Info Prodotto 1509

30 Marzo 2015

TAC 803

E' stato modificato il profilo chicane in PVC per le serie Slide 80/106 e Slide Wood 160.

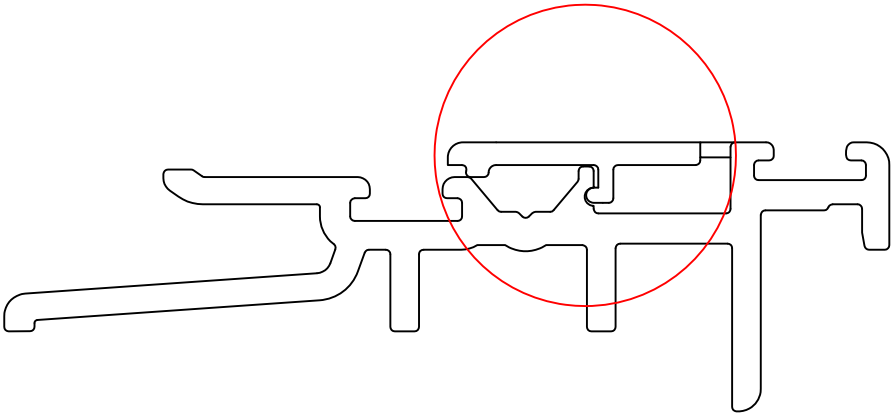
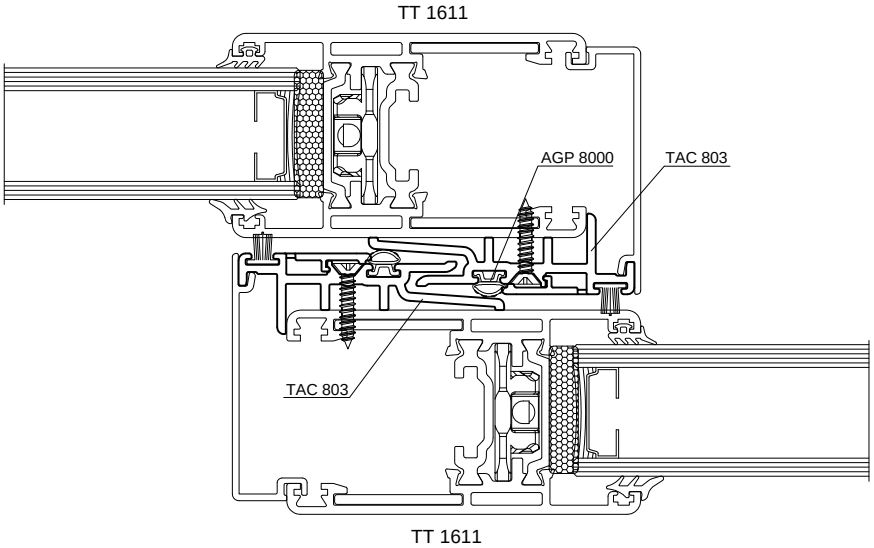
Nel profilo è stata aggiunta un'aletta (evidenziato in rosso) per coprire le viti che fissano la chicane al profilo di alluminio, migliorando l'estetica finale del prodotto finito.
